ACONDICIONAMIENTO DE LA CARRETERA PMV-810-1 A SU PASO ENTRE LOS BARRIOS DE SA FONT Y CAN RAMON.

-ADENDA AL PROYECTO DE CONSTRUCCIÓN-

Febrero 2016

**ADENDA PARA LA JUSTIFICACIÓN DE LAS PRESCRIPCIONES AL PROYECTO
CONSTRUCTIVO: "ACONDICIONAMIENTO DE LA CARRETERA PMV-810-1,
A SU PASO ENTRE LOS BARRIOS DE SA FONT Y CAN RAMÓN".**

Figura 1: Caracterización geométrica del punto estudiado

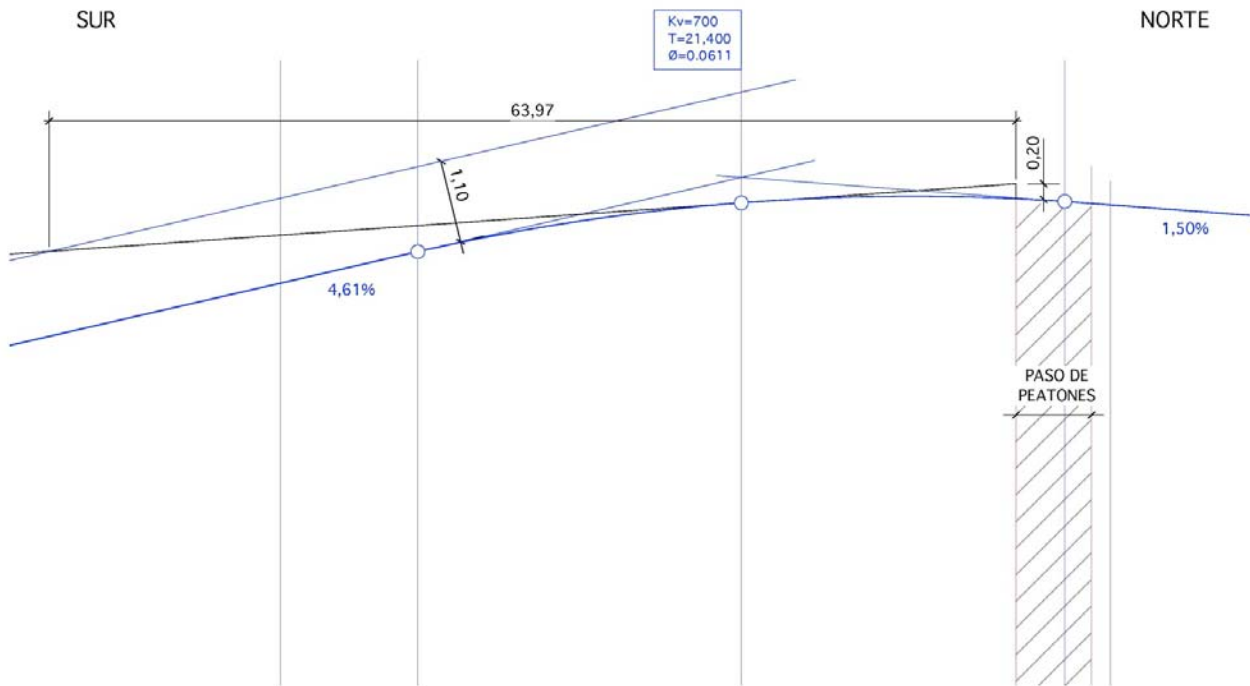
2. *Tal y como se indicó en el informe de fecha de 22 de abril de 2015 se tendrá que realizar el estudio de visibilidad que justifique que se puede situar el paso de peatones en condiciones de seguridad.*

De los cálculos realizados en los apartados anteriores se obtiene que la distancia de parada (D_p) es de 49,31 metros.

La distancia disponible que se obtiene tras la geometrización de la rasante existente en la actualidad con $K_v = 700$, es de 63,97 m (Figura 1).

La Norma 3.1-IC en su apartado 3.2.2 establece que: *“La visibilidad de parada será igual o superior a la distancia de parada mínima, siendo deseable que supere la distancia de parada calculada con la velocidad de proyecto incrementada en veinte kilómetros por hora (20 km/h). En cualquiera de estos casos se dice que existe visibilidad de parada.”*

Al comparar los resultados obtenidos de los cálculos realizados se observa que la distancia disponible (63,97 m) es superior a la distancia de parada (49,31 m), por lo que **se puede afirmar que existe visibilidad de parada y se cumple con la normativa de aplicación vigente.**

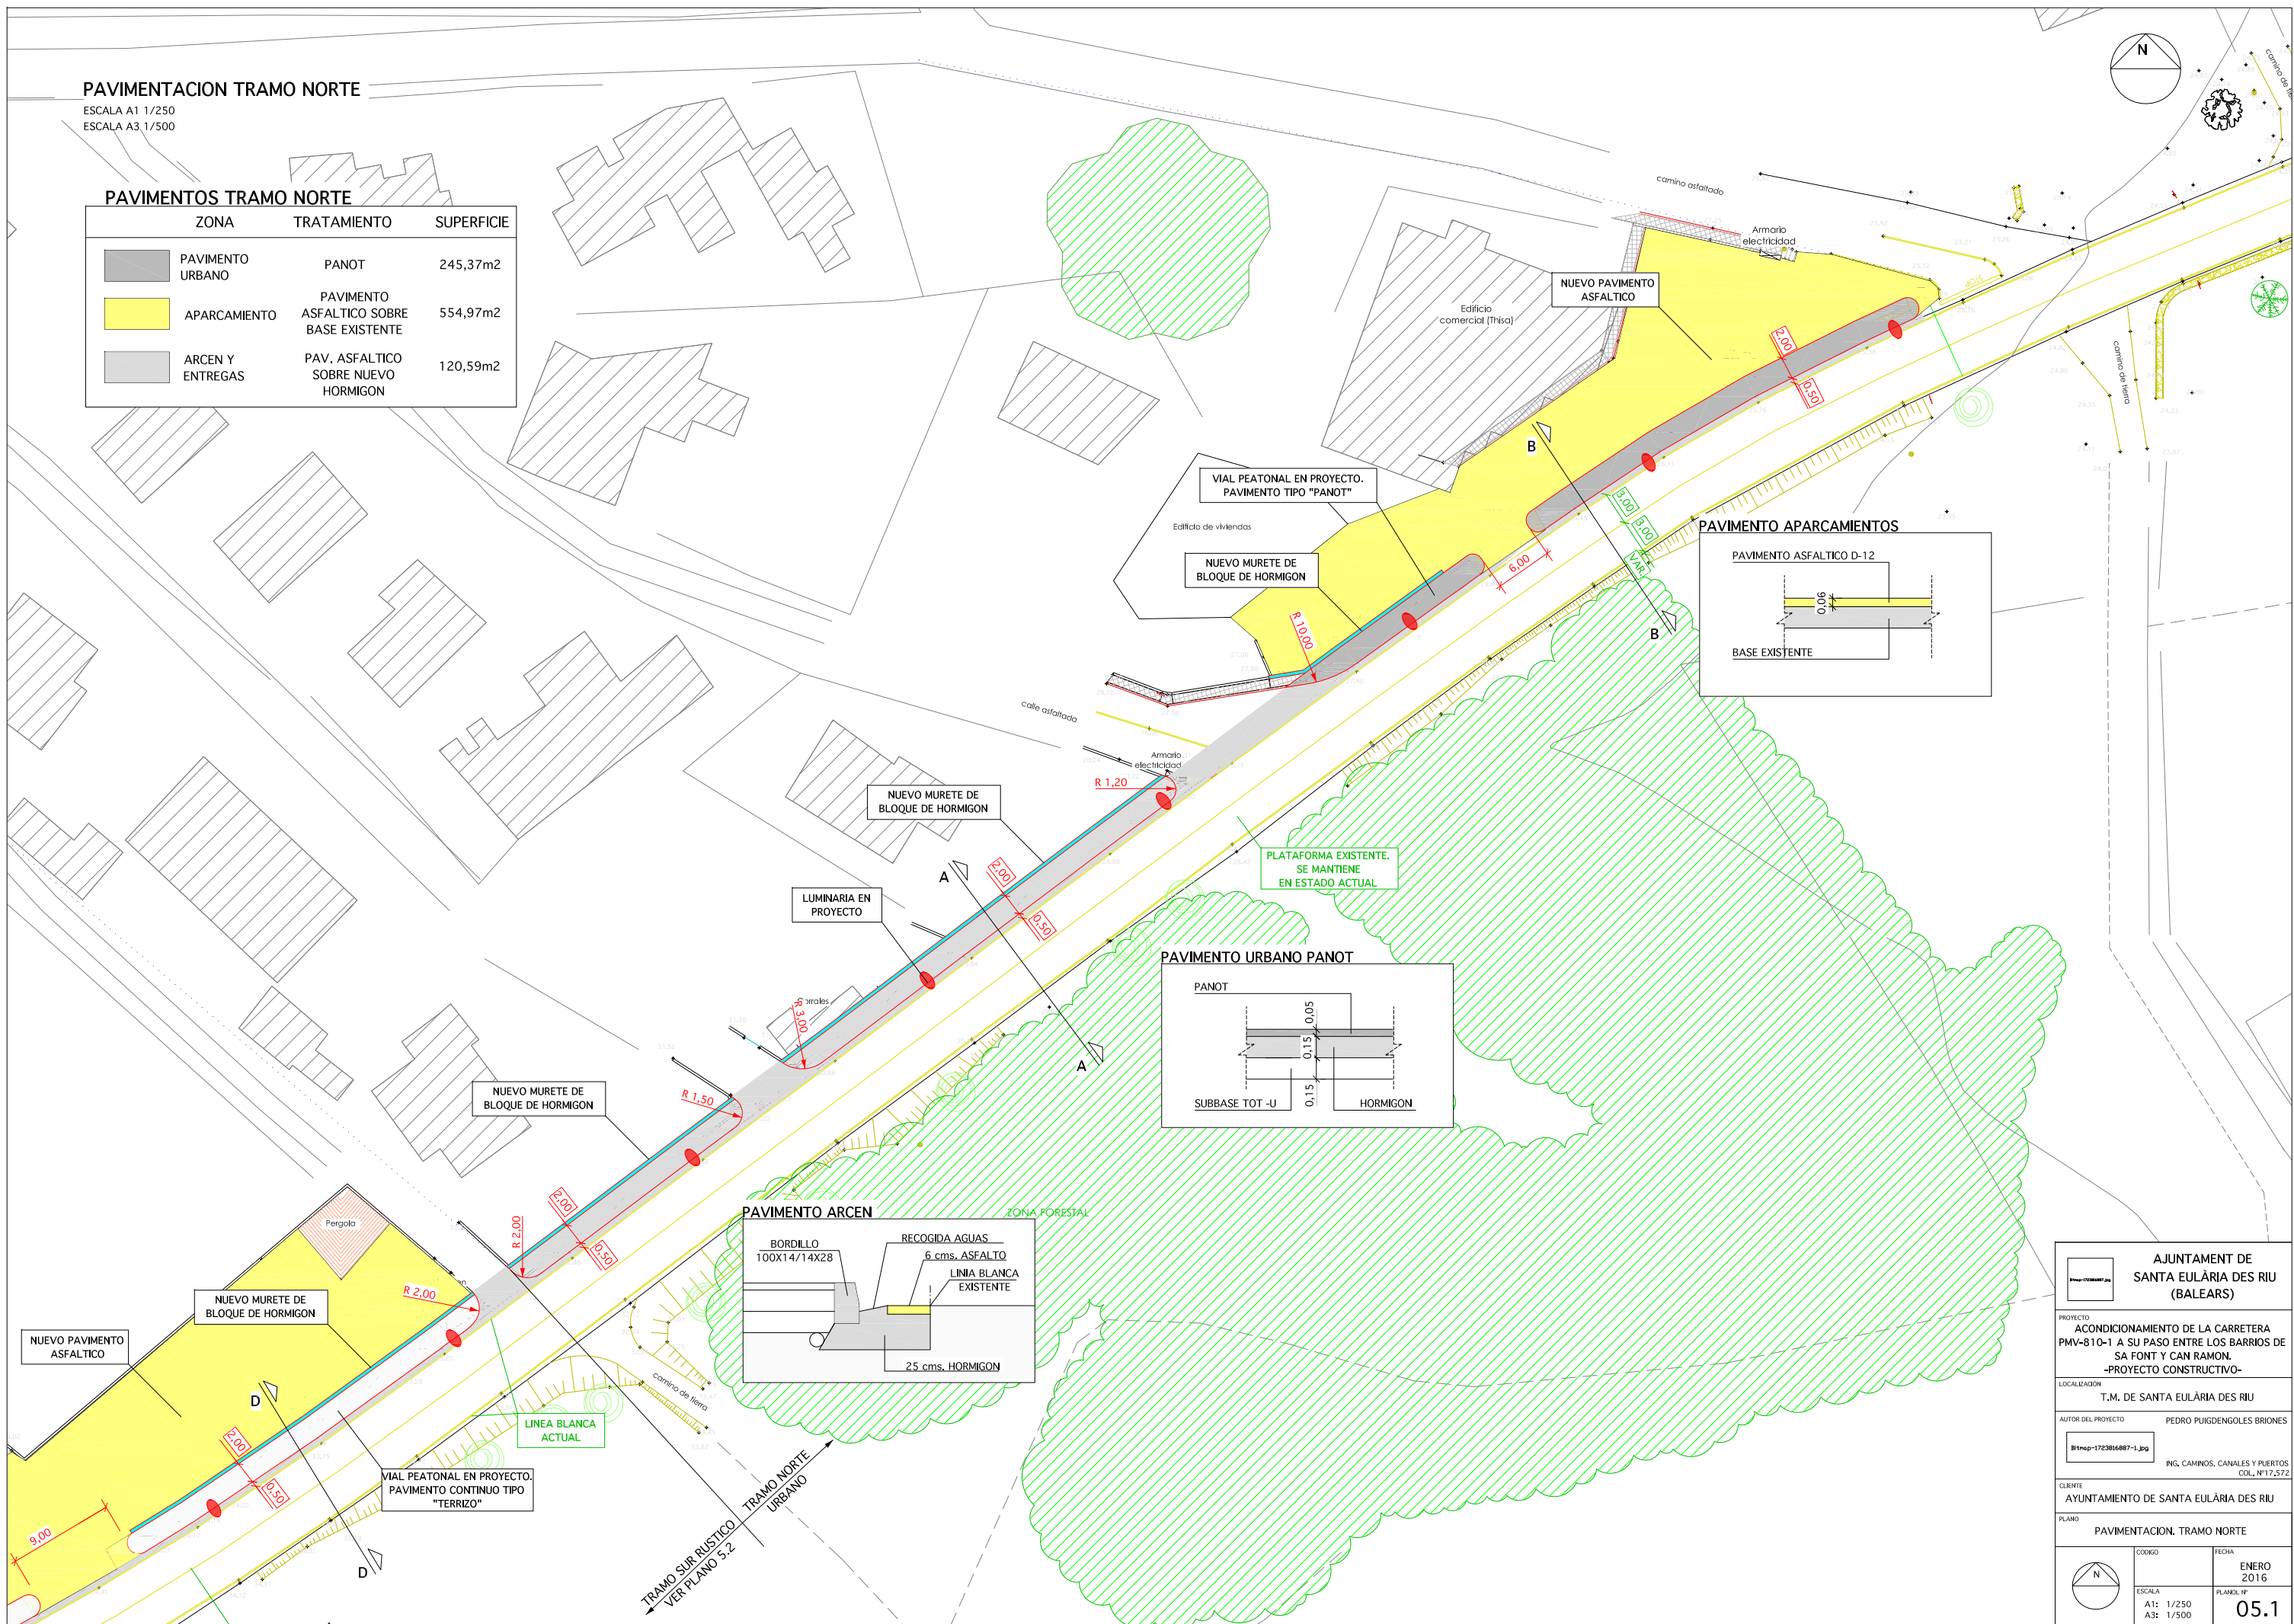
4. *En los accesos deberá quedar un radio de entrada a la carretera de 9 metros, para que los giros se efectúen en condiciones de seguridad. Especialmente los accesos a edificios de establecimientos comerciales y viviendas situadas en la margen izquierda y con acceso directo desde la PMV-810-1.*

“En los accesos deberá quedar una radio de entrada a la carretera de 9 metros, para que los giros se efectúen en condiciones de seguridad. Especialmente los accesos a edificios de establecimientos comerciales y viviendas situadas en la margen izquierda y con acceso directo desde la PMV-810-1.”

Se incorpora un esquema en planta de los accesos (entrada) a la carretera PMV-810-1, que más allá de los radios físicos estrictos de los elementos de bordillo, muretes, etc., demuestra el cumplimiento del radio de giro mínimo de acceso (9 m) para todos los giros a la izquierda, así como de 6 m algunos y otros de 9 m para los giros a derecha sentido Sur. En general, estos valores están condicionados por los elementos existentes (condiciones actuales) como esquinas de parcela y edificaciones alledañas, no por la consideración de los nuevos elementos de Proyecto. Se adjunta plano 4.1.- Planta General-Eschema radios de giro.

anchura del acceso mediante el que se accede a la zona de aparcamiento situada en las proximidades de la parada de autobús y frente al restaurante existente. Dicho acceso en el proyecto constructivo estaba previsto con una anchura de 6 metros y en el presente documento, se modifica el mismo a una anchura de 9 metros. De esta forma se consigue un aumento en la seguridad de los giros y se facilita la maniobrabilidad de los mismos.

En el plano 4.1.- Planta General - Esquema radios de giro, queda definida la anchura del acceso modificado (plano de nueva creación).
